ORD: N° 16021761/2022  
ANT.: ING. DOM N° 213/2022  
MAT.: RECHAZO DE EXPEDIENTE.  
UBICACIÓN: Av. Independencia N° 5431  
ROL SII: 2864-2

A través del **ING. DOM N°213/2022** de fecha 16.07.2022 se ha solicitado la aprobación de "**Recepción Definitiva Parcial**" para la propiedad ubicada en **Av. Independencia N°5431** con destino **Equipamiento – Comercio**. Cuyo permiso a recepcionar es el N°07/2021 de fecha 09.09.2021.

## INFORME DE VISITA RECEPCIÓN DEFINITIVA PARCIAL.

Acceso a baño de local B

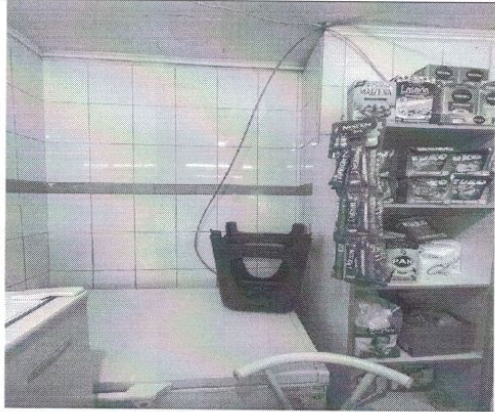
- Baño de local B, se encuentra sin ventilación, puesto que ventana da hacia patio techado, discordante con planimetría de permiso, contraviniendo art. 4.1.2 Y 4.1.3 de la O.G.U.C.
- Zona trasera de local B, presenta discordancia con eje 6 declarado en planimetría.
- Baño de local C, cuenta con extractor averiado.
